c a n t e l l o

**L'idea non  
è male**

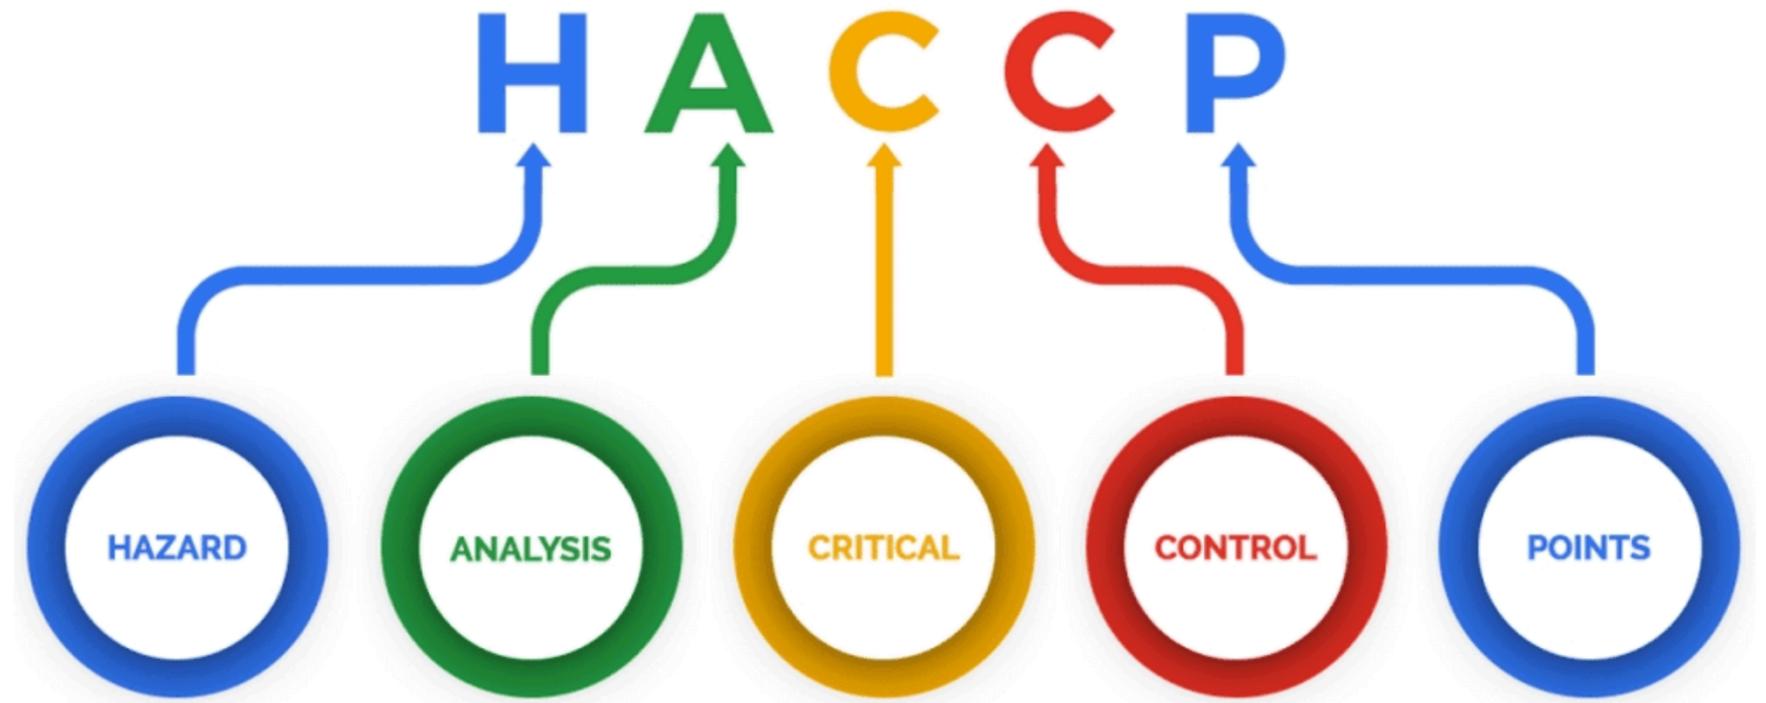
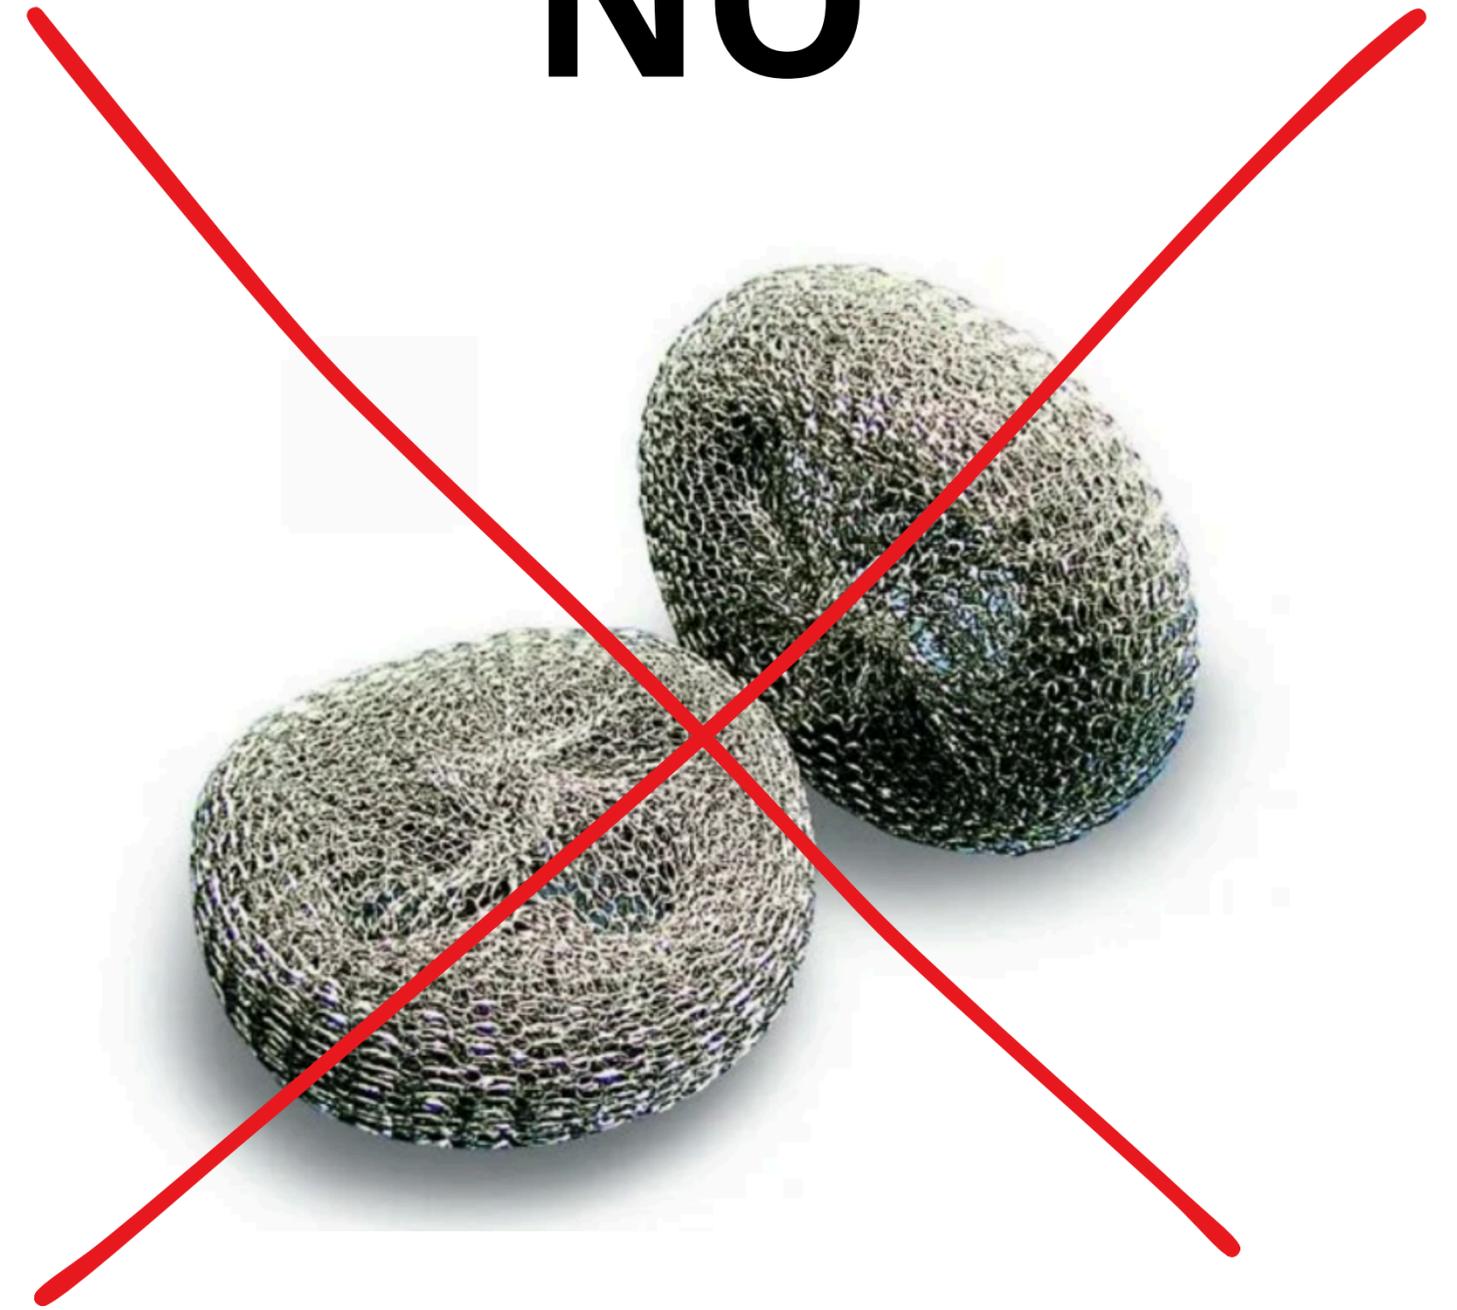
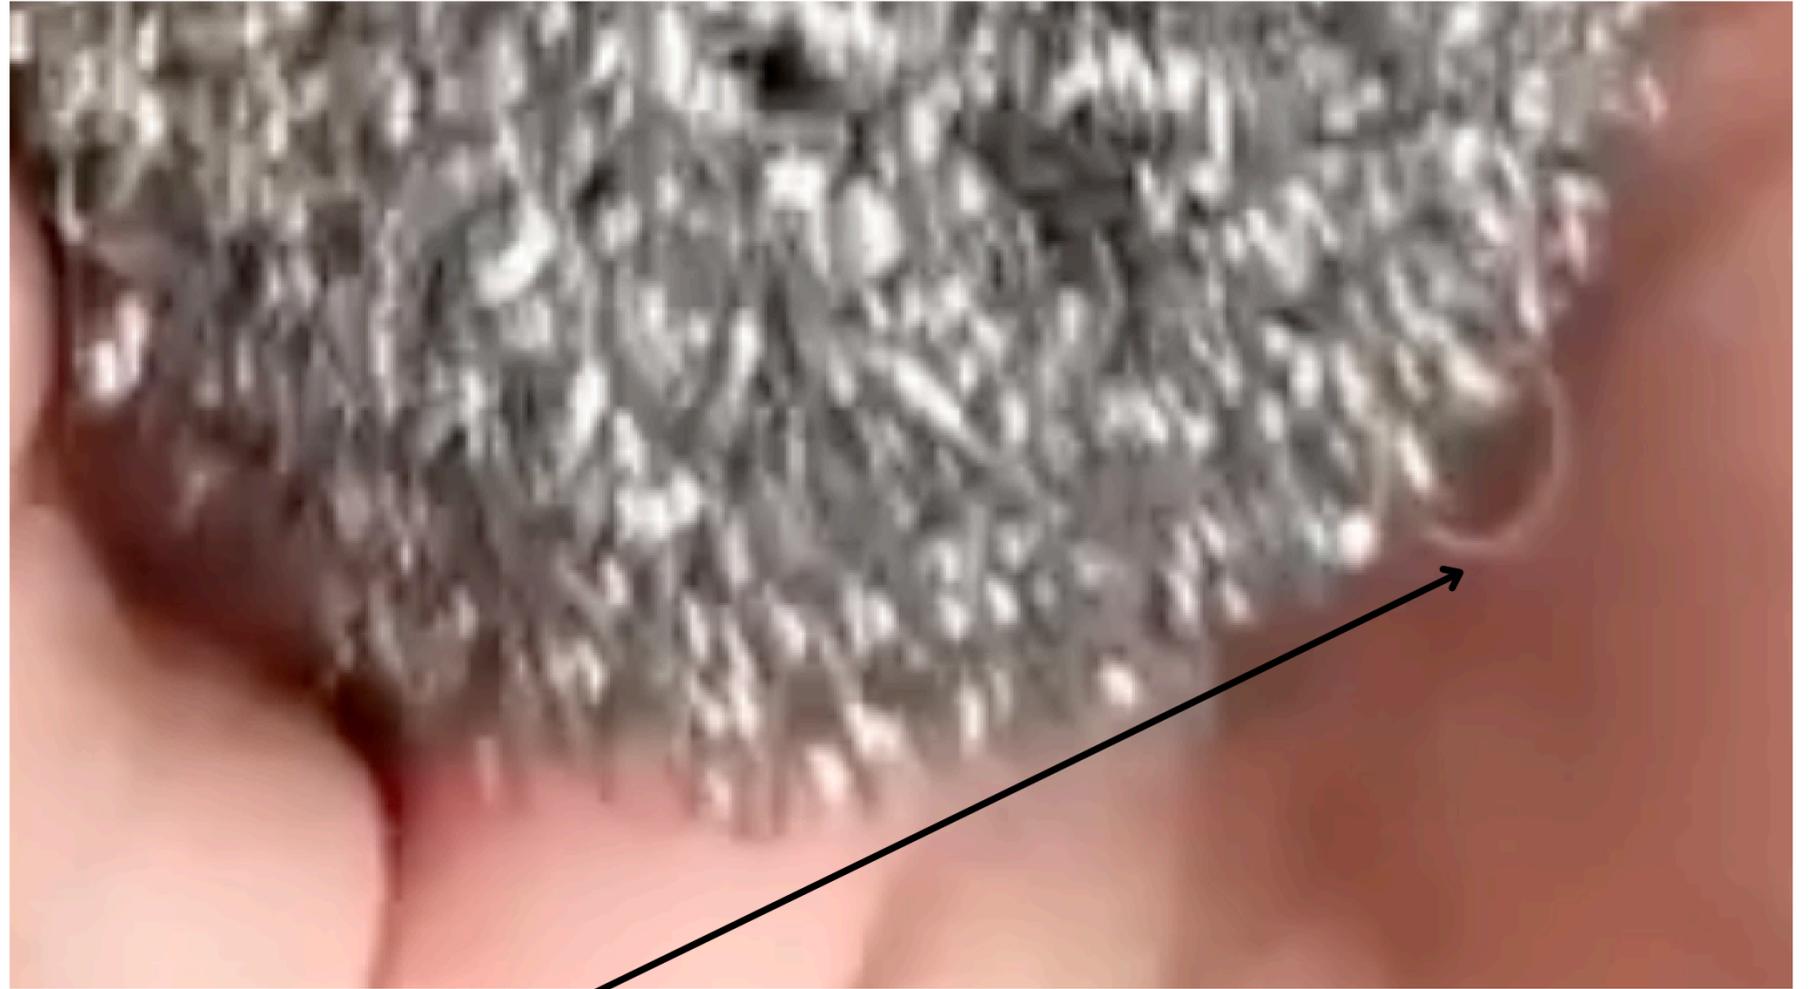
**questa  
spugna di  
acciaio**

per la  
normativa

**non sia  
utilizzabile**

**NO**

**durante  
l'uso infatti**

**potrebbero  
staccarsi dei  
frammenti**

**estremamente  
pericolosi**

**bisogna inoltre  
considerare un  
problema  
igienico**

**residui di cibo  
possono  
rimanere  
all'interno**

**creando un grosso  
problema di  
proliferazione  
batterica**
